DIGIPULS II

MANUALE PER USO E MANUTENZIONE

Cat n° : 8695-1165
Rev : B
Date : 02/2011

INDICE A
 DATE 25/01/2011
 MOTIF MAJ suite à la première série

(Vedi opuscolo figura 1 alla fine delle istruzioni per l'uso)

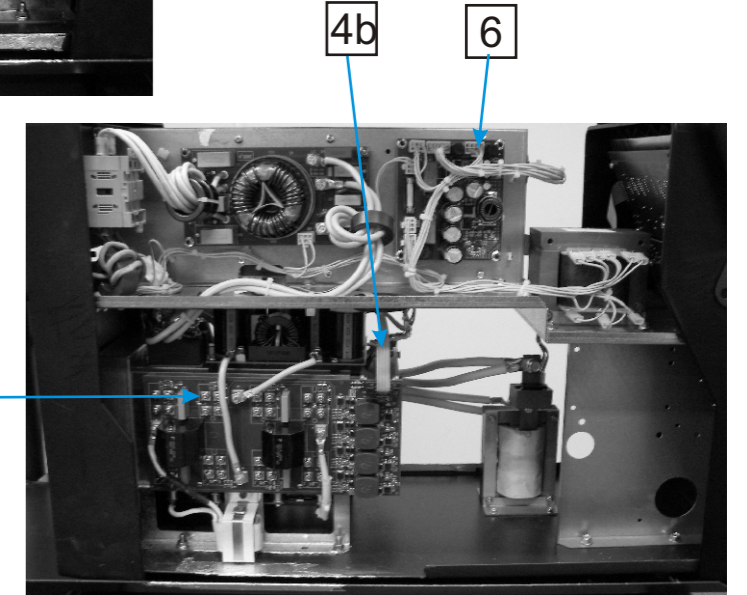
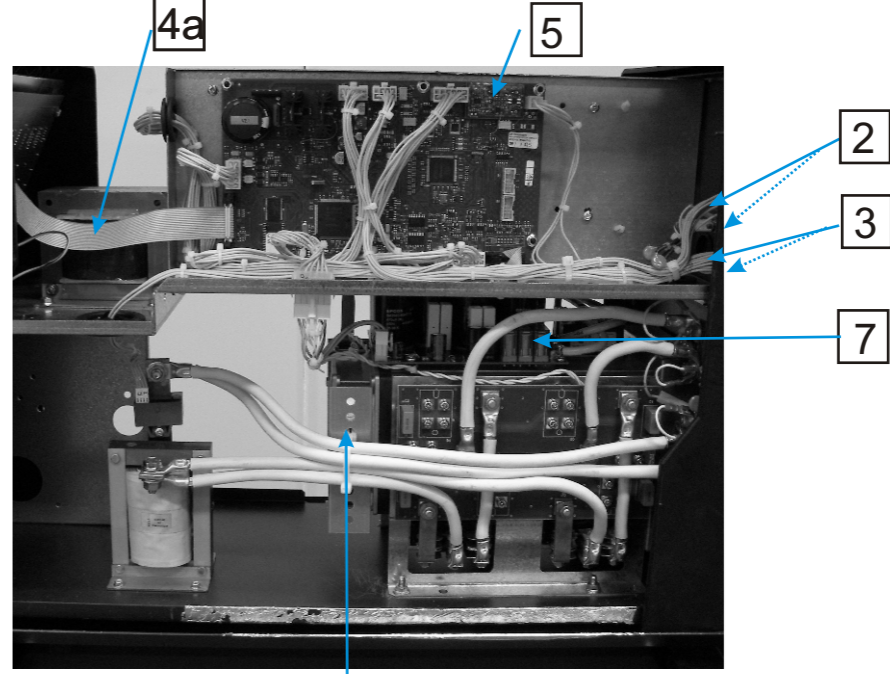
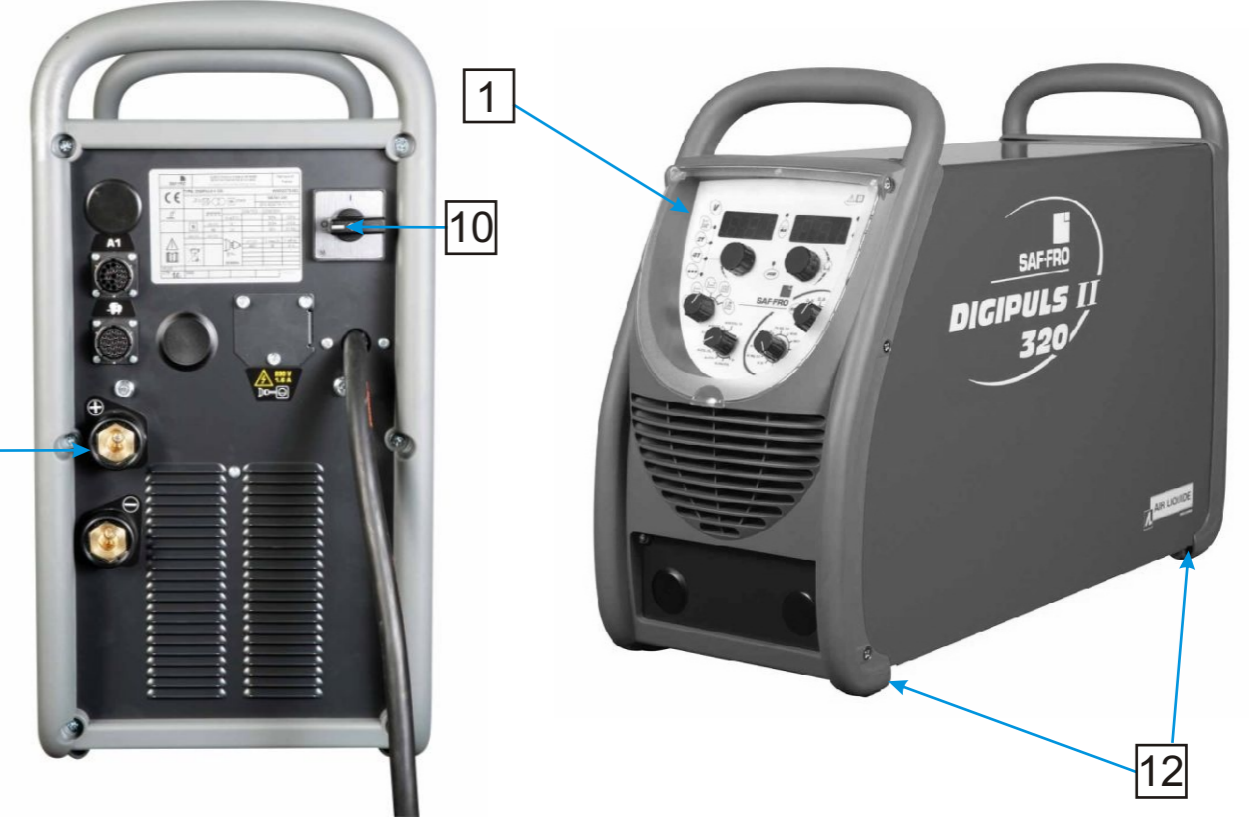
Dépliant 1 :

Mise à jour du schéma électrique

Mise à jour des photos du poste
